改善箇所説明図

基準不適合発生箇所

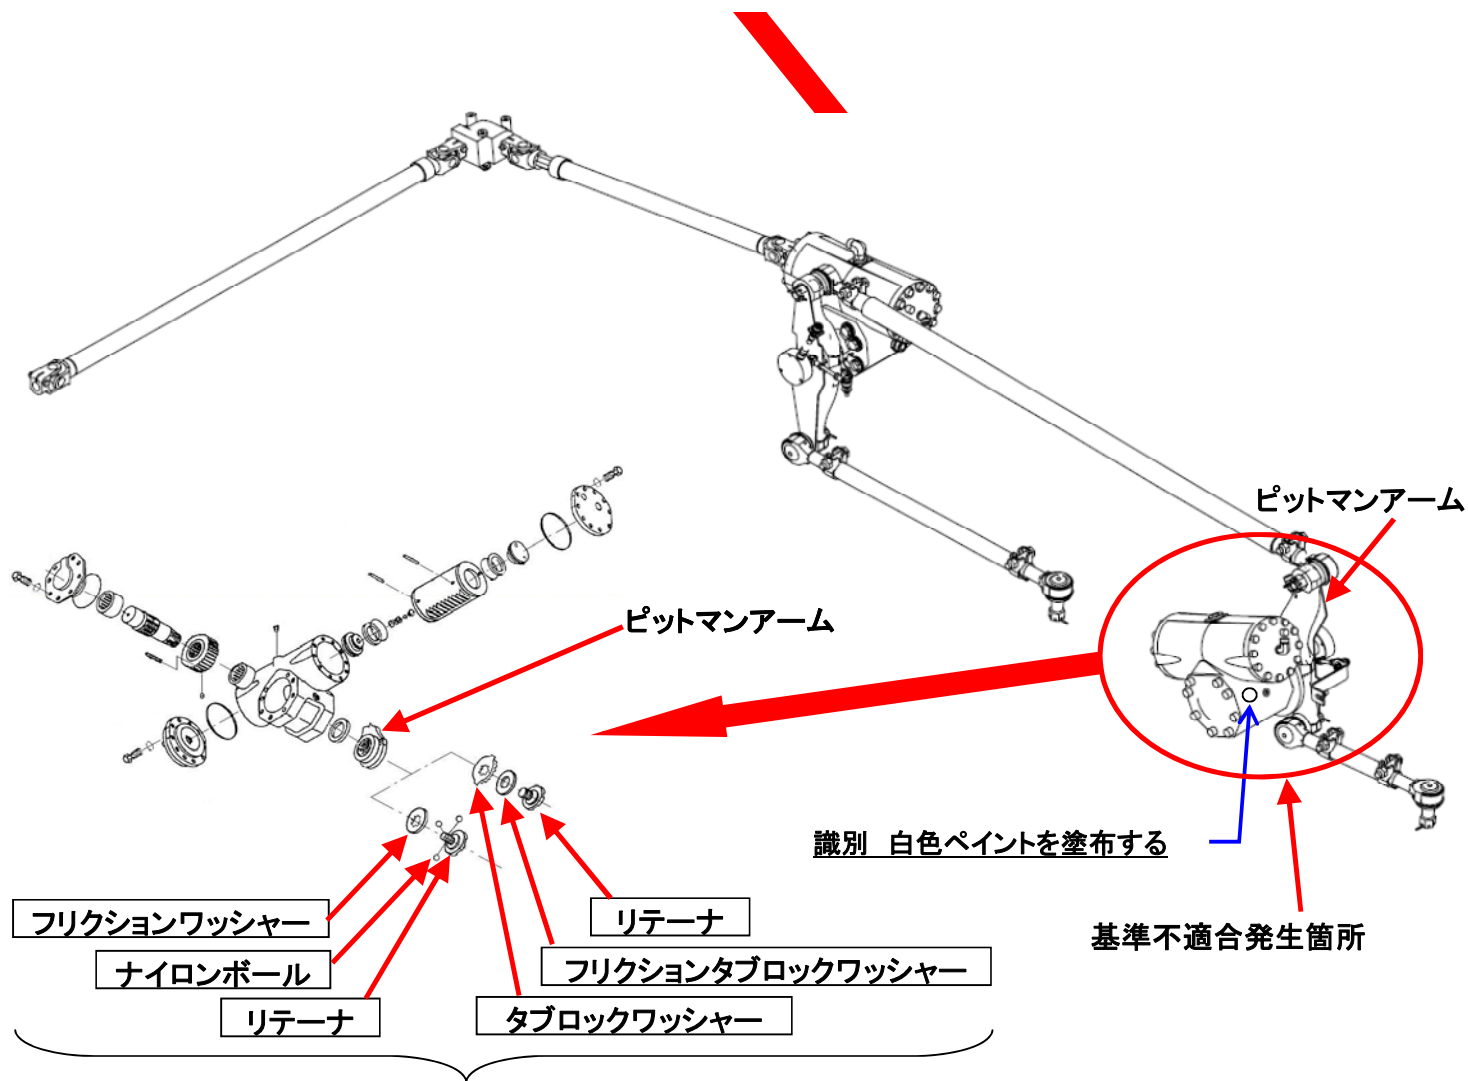
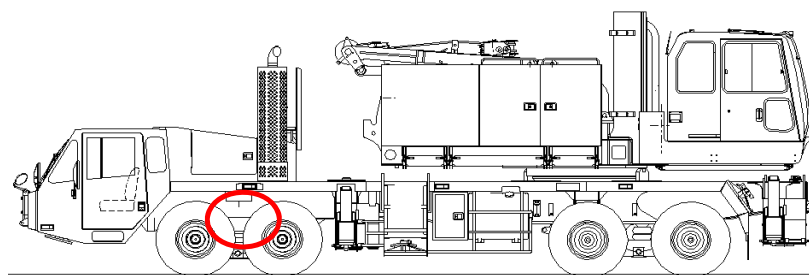
かじ取装置において、ピットマンアームを固定しているリテーナ構成部品の欠落及び取付け作業が不適切なため、かじ取操作を繰り返すと当該リテーナが緩むものがある。そのため、そのまま使用を続けると、ピットマンアームが脱落し、かじ取操作ができなくなるおそれがある。

全車両、ピットマンアームを固定しているリテーナを規定の取付作業にて正規品に交換する。
